Nota Zienswijzen bij Ontwerp Projectplan Waterwet

Kadeversterking A5H-Peursumsche Vliet

Datum: 30 januari 2024
Kenmerk: 2023126586
Onderwerp: Reactie op zienswijzen ingediend bij het Ontwerp Projectplan Waterwet voor uitvoering van de kadeversterking A5H- Peursumsche Vliet dd 31 oktober 2023

Uitsnede van een dwarsprofiel van de kering met het fietspad in het DO: uit de fundering van het fietspad wordt in het bestek het zandbed wegelaten

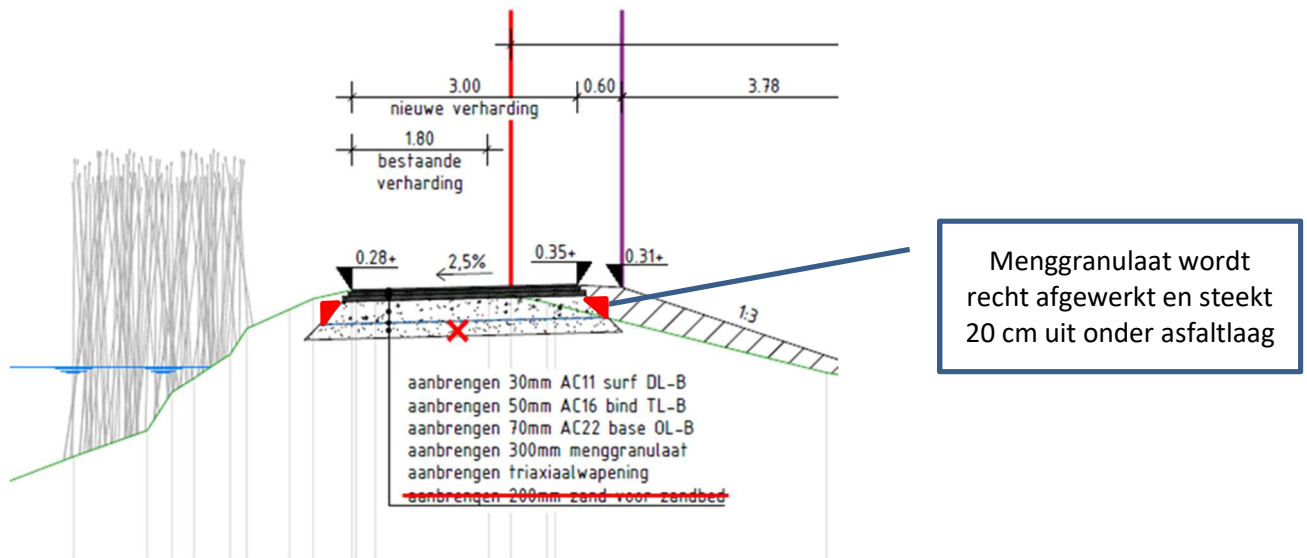
Vanuit het waterschap is er een wijziging:

De fundering van het fietspad is opgebouwd uit een zandbed en daarop een (dikkere) laag menggranulaat. Dit wijzigt, het zandbed wordt niet aangebracht. Daarnaast wordt de laag menggranulaat recht afgewerkt (en niet schuin aflopend) en steekt aan beide zijden 20 cm uit onder de asfaltlaag. Dit is getoond in onderstaande figuur.

Verwerking in Projectplan Waterwet: Deze wijziging wordt verwerkt in het bestek en betekent daarom geen wijziging voor het projectplan.
